9 de octubre de 2024
EIC-Lanamme-1130-2024

Asunto: Oficio AME-216-2024, solicitud de inspección al puente peatonal Mata de Limón, Distrito Caldera. Municipalidad de Esparza.

Figura 11: Cortes en las vigas de las barandas para introducir tornillos.
Fuente: LanammeUCR

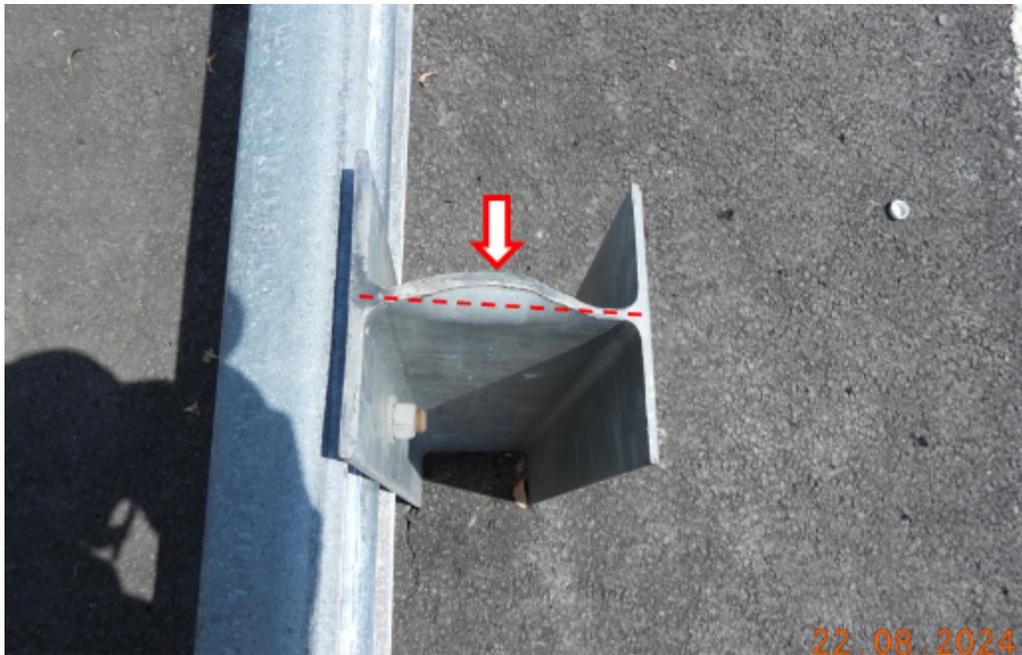
En el caso de los sistemas de contención lateral de los accesos, se observaron postes con deformaciones en la sección (ver figura 11). En las barandas tipo flex-beam del acceso de margen derecha se observó que las vigas fueron perforadas en puntos diferentes a los previstos para la colocación de los tornillos, dejando cortes filosos y algunos tornillos flojos (ver figura 12). Se recomienda su intervención inmediata para garantizar el funcionamiento del sistema de contención.
